GGT – Gabinete de Planeamento de Gestão do Território, Lda

Assunto: Processo de Licenciamento Único Ambiental N.º PL20190812001192  
HVCZ VENTURES, LDA  
Vale Serrano  
Decreto-Lei n.º 75/2015, de 11 de maio Pedido de Elementos Adicionais

Data: 2020-02-13 (revisto a 2020-02-25)

### **RESPOSTA ÀS QUESTÕES COLOCADAS NO PEDIDO DE ELEMENTOS ADICIONAIS**

Figura 3. Esquema de rega do amendoal superintensivo.

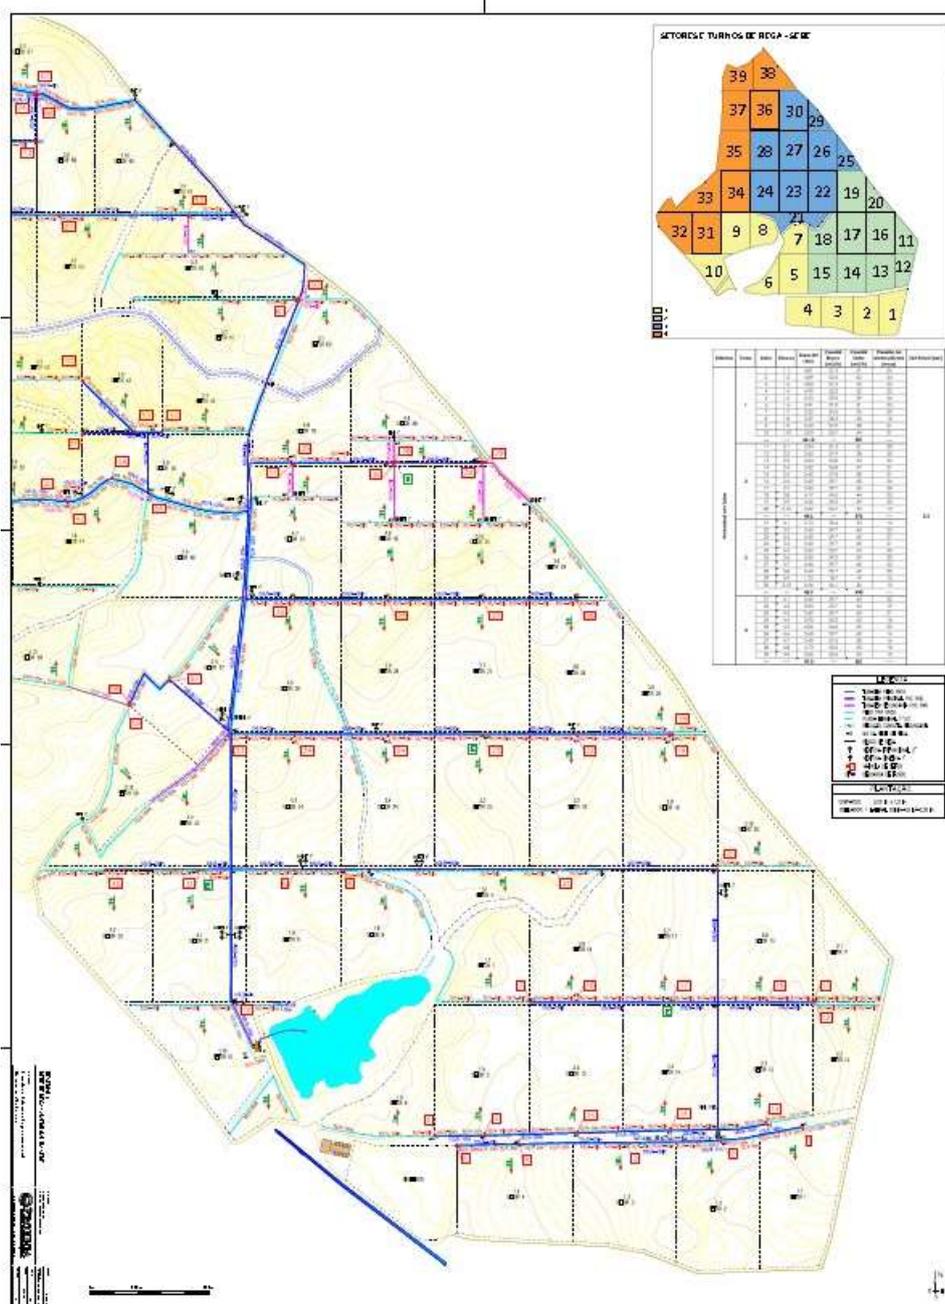
**2. Clarificar as áreas a ocupar pela barragem e pelas instalações associadas a todo o sistema de rega, sua localização, respetivas áreas, situação atual e futura;**

Na Figura 2 observa-se a distribuição da rede de rega para o amendoal intensivo e na Figura 3 observa-se a distribuição da rede de rega para o amendoal superintensivo.

Todos os esquemas das Figura 1 a Figura 3 se encontram no Anexo C do Relatório de Síntese, onde estão todas as infraestruturas do projeto, mas, como há muita informação nesse esquema global, todas as Figura 1 a Figura 3 irão também estar em Anexo ao Relatório de Síntese, em formato e dimensão que permitirá a sua leitura adequada. As figuras aqui presentes são apenas indicativas do que se irá colocar no Relatório de Síntese.

Figura 4. Esquema da ligação entre as barragens VS1 e VS2.

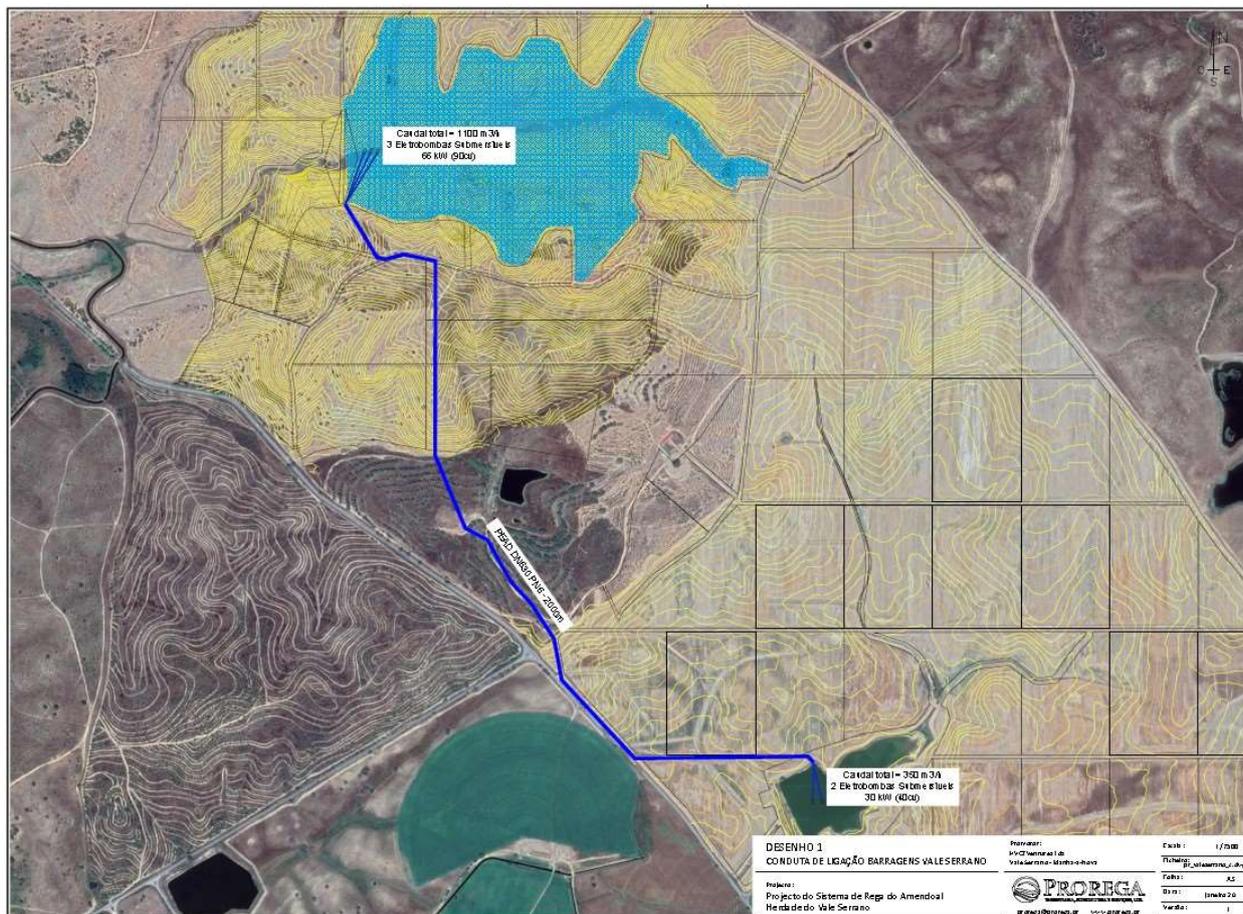
**3. Indicar as características e a localização da conduta binária a estabelecer entre as duas barragens (VS1 e VS2), bem como equipamentos de bombagem ou outros, necessários ao seu funcionamento;**

Na Figura 4 pode observar-se a ligação hidráulica entre as barragens VS1 e VS2. Neste caso as bombas que vão fazer a ligação hidráulica entre VS1 e VS2 não terão qualquer construção associada, estarão situadas junto às respetivas albufeiras e terão apenas um telheiro de proteção à própria bomba. Este esquema foi também introduzido como Anexo no Relatório de Síntese, bem com a explicação que se segue neste ponto.

Assim sendo, a conduta a instalar será uma tubagem de **PEAD PE100 DN630 PN6**, soldada topo a topo, que se desenvolverá numa extensão aproximada de **2.000 m**, de acordo com os Desenhos.

A estação de bombagem a instalar será formada por **três grupos submersíveis iguais**. Os grupos de bombagem serão instalados em **posição horizontal**, com **ambos os quadros elétricos** providos de variadores de frequência.

Cada elemento terá capacidade de elevar um caudal de **360 m<sup>3</sup>/h**, o que perfaz um **caudal total** de **1.080 m<sup>3</sup>/h**, com uma altura manométrica total de **45 mca**, e uma potência de **66 kW (90 cv)**.

A estação de bombagem a instalar será formada por **dois grupos submersíveis iguais**. Os grupos de bombagem serão instalados em **posição horizontal**, com **ambos os quadros elétricos** providos de variadores de frequência.

Cada elemento terá capacidade de elevar um caudal de **175 m<sup>3</sup>/h**, o que perfaz um **caudal total** de **350 m<sup>3</sup>/h**, uma altura manométrica total de **45 mca**, e uma potência de **30 kW (40 cv)**.

Figura 6. Localização das propriedades que fazem parte do Projeto global atual sobre carta 1:25:000 (Carvalhal, Joana Faz, Rochoso, Presa e Vale Serrano). Ver localização das imagens na Figura 5.

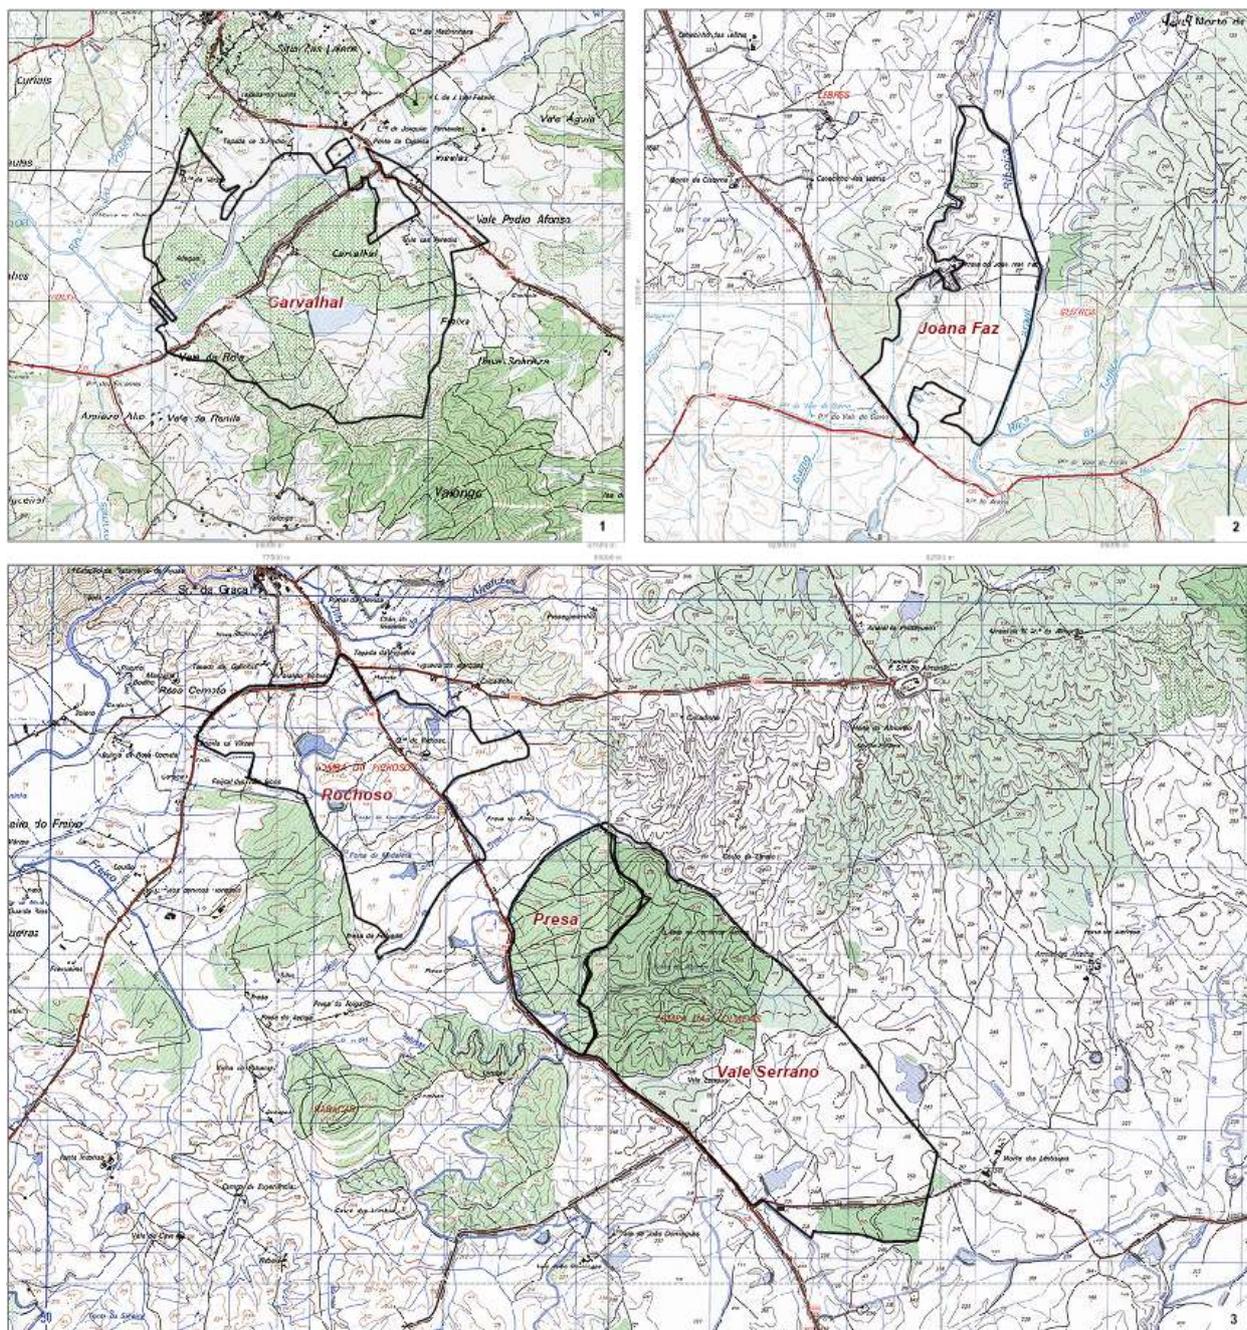
**12. Apresentar carta com as propriedades que integram o projeto "Vera Cruz, Almonds";**

As Figura 5 e Figura 6 mostram a localização das 5 propriedades que hoje fazem parte do empreendimento global.

Figura 7. Área da propriedade que se encontra inserida no Perímetro de Rega da Idanha-a-Nova (11 ha).

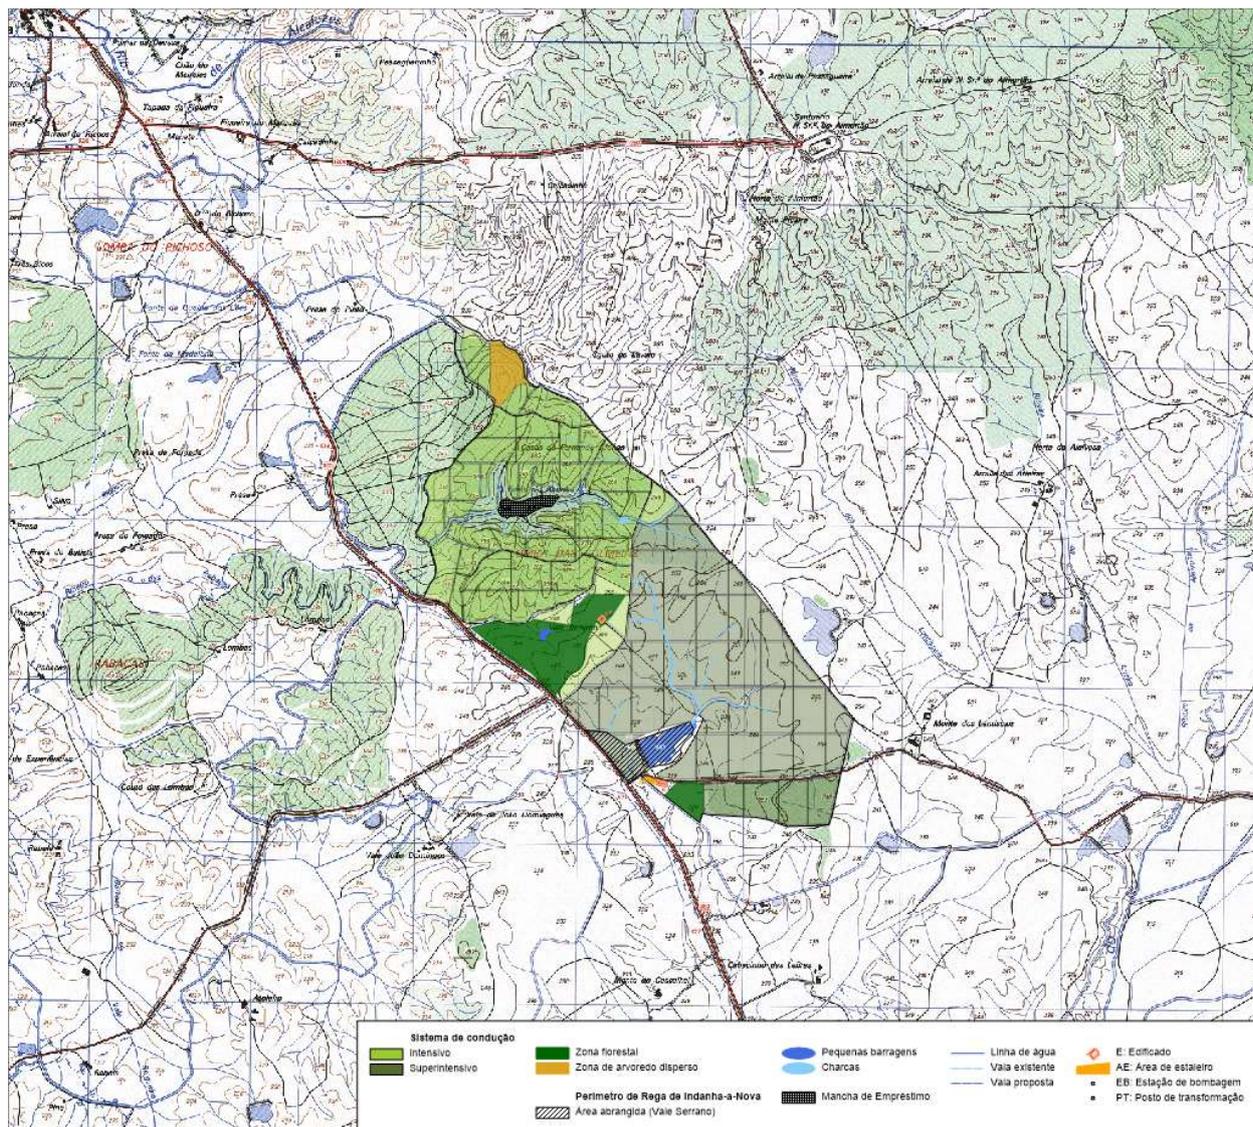
### **13. Assinalar sobre extrato de Carta Militar a área da propriedade que se encontra inserida no Perímetro de Rega da Idanha-a-Nova (11 ha);**

A Figura 7 mostra a área de 11 ha que se insere no Perímetro de Rega de Idanha-a-Nova. Esta informação será também integrada num anexo do Relatório de Síntese.

Figura 8. Localização das charcas/pequenas barragens existentes na propriedade (A, B, C e D).

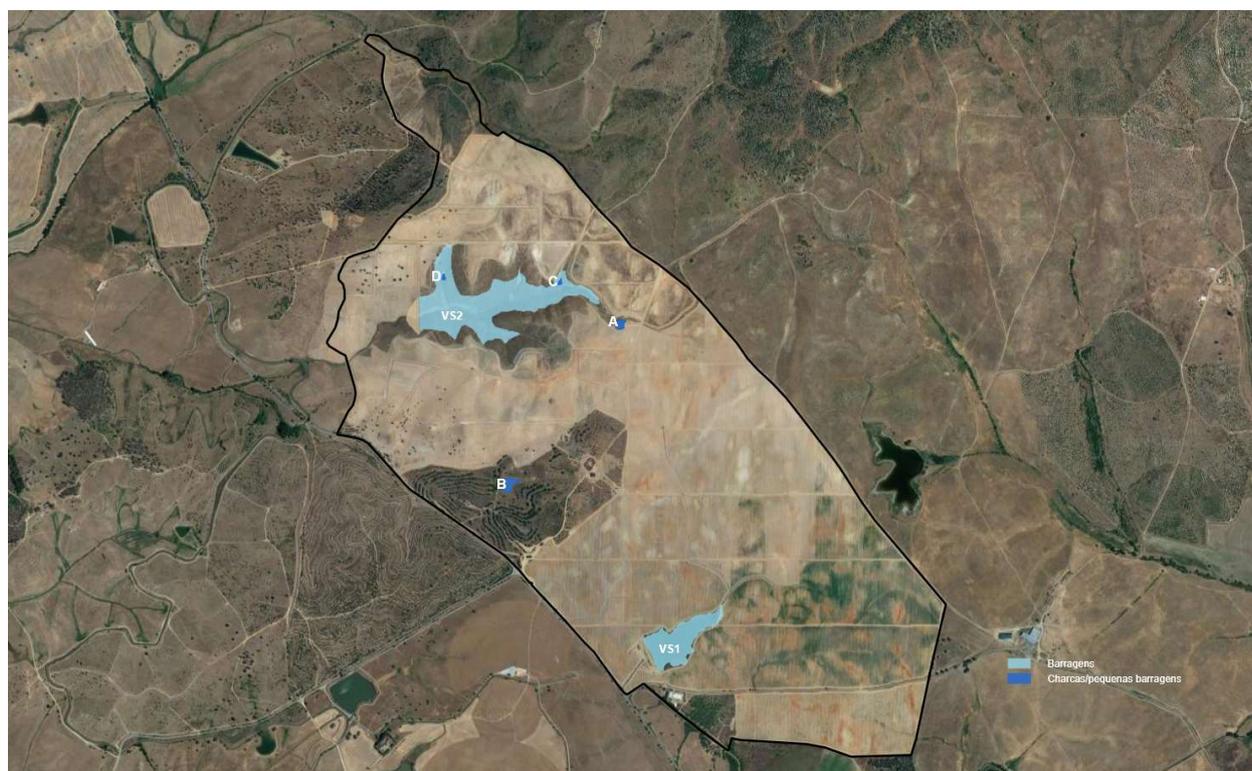
**26. Indicar o fim a que se destinam as charcas/pequenas barragens existentes no interior da propriedade, respetivamente junto à extrema noroeste e ao canal e na zona florestal a manter; Caracterizar o reservatório/charca que é referido para abeberamento de gado localizado a montante da área de implantação da barragem (Fig. 27, pág.68 do RS); Indicar o objetivo da sua eventual manutenção;**

Conforme se pode observar através da Figura 8, as pequenas charcas/barragens, identificadas na figura por C e D irão ficar sob a futura albufera da barragem VS2. Trata-se de duas pequenas represas, de apenas 2-3 m de altura de paredão, que se encontram, neste momento, já destruídos, através de um corte em cada um dos paredões.

A charca A, que se encontra no meio da linha de água e que terá servido em tempos para abeberamento de água para o gado será anulada, uma vez que já não há necessidade de a manter.

O ponto de água localizado na zona florestal (represa B) irá permanecer, no intuito de servir de local de abeberamento de espécies selvagens e de apoio ao combate a incêndios, em caso de necessidade.

Figura 10. Evolução do armazenamento na albufeira de Idanha ao longo da década de 1990.

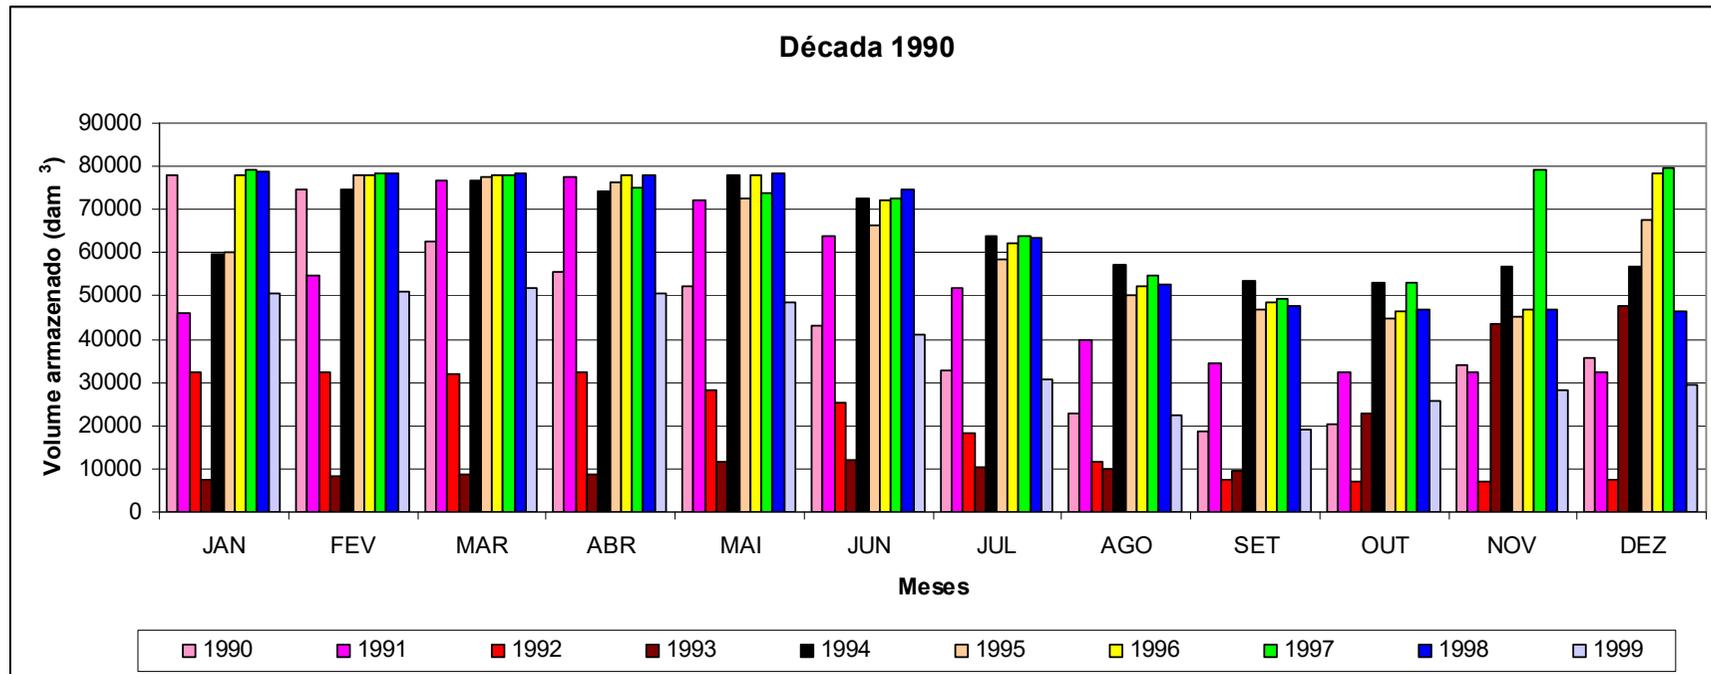
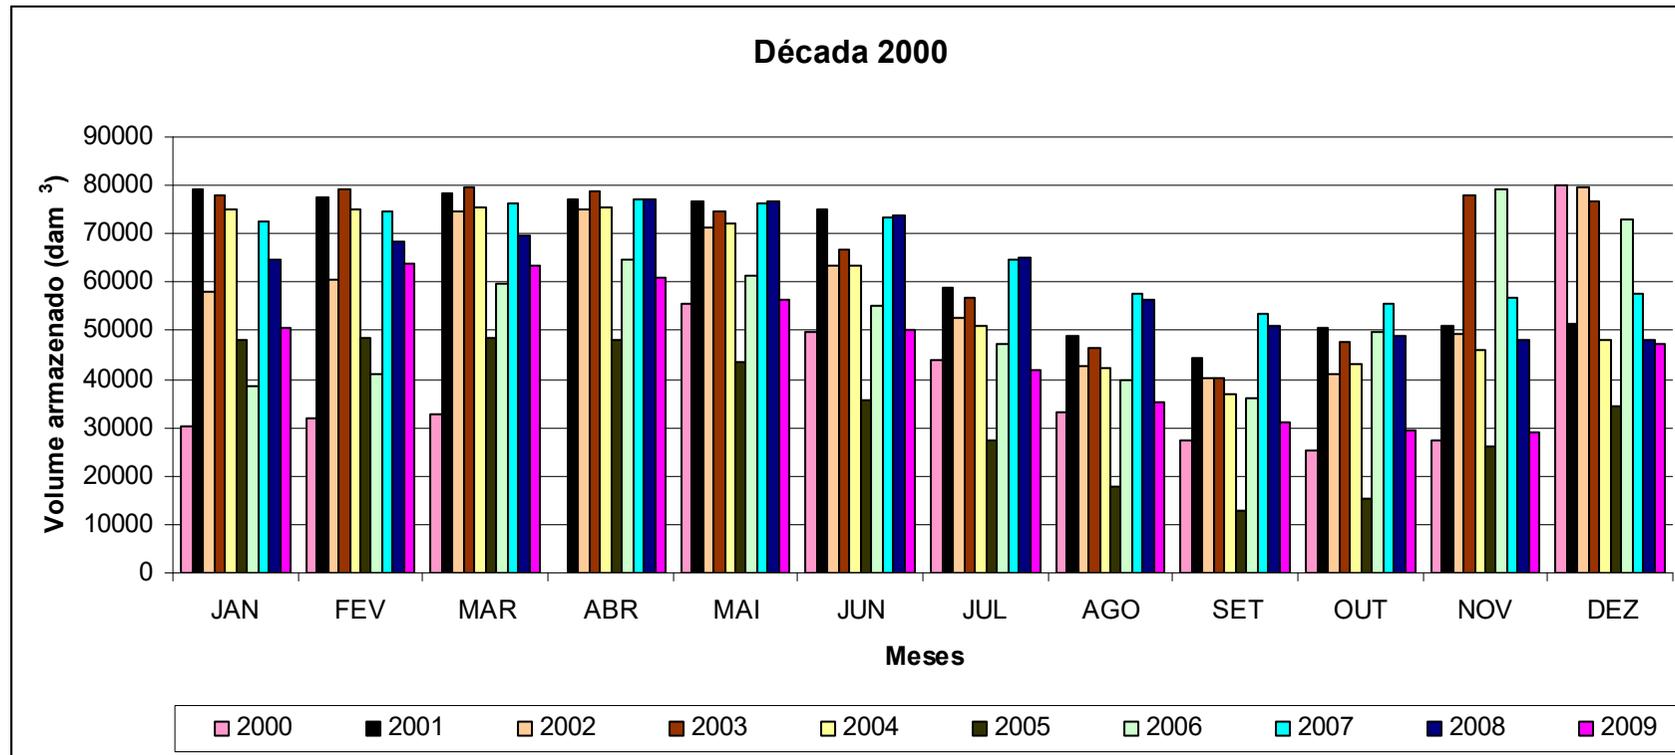
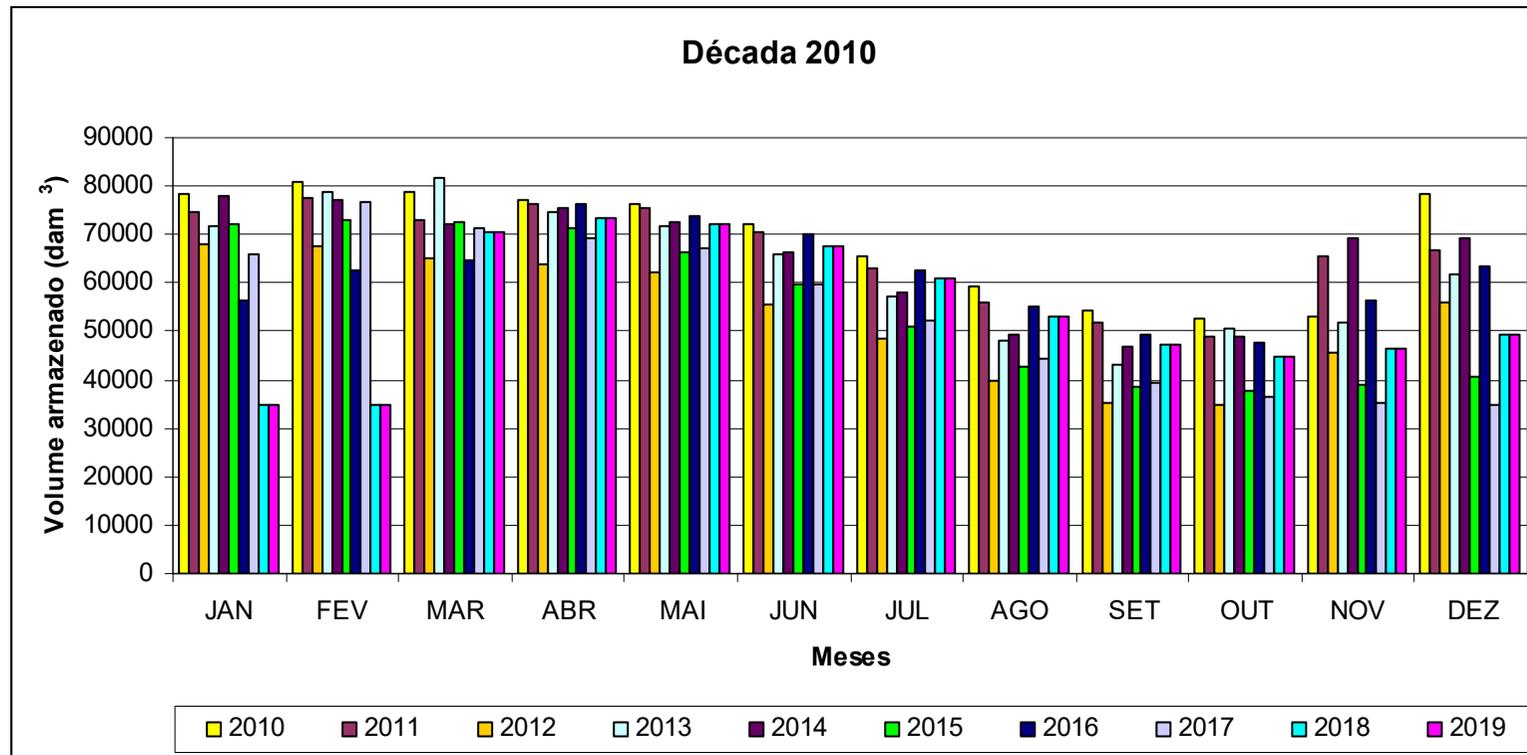
32. Apresentar as disponibilidades de água para rega consideradas no presente e no futuro, ao longo dos anos, tendo em conta as várias fontes e devidamente indicadas as necessidades no presente e no futuro, ao longo do tempo. De destacar que a informação apresentada na Tabela 33. "Balço Hídrico" indica uma área de 300 hectares de área útil plantada, não considerando a totalidade da área de amendoal (319,7 ha). Assim, devem ser refeitos os cálculos;

Nas Figura 10 a Figura 12 analisa-se a situação do armazenamento nesta albufeira, em conformidade com os dados recolhidos no SNIRH, relativos ao armazenamento mensal ao longo das décadas de 1990, 2000 e 2010. Através da análise das referidas figuras pode-se concluir que, apesar de após o ano 2000 já terem ocorrido cinco secas em Portugal continental (2004/06, 2008/09, 2011/12, 2014/15 e 2016/17), tal não se reflete numa diminuição acentuada do armazenamento nestes anos, nem ocorreu qualquer histórico de restrição.
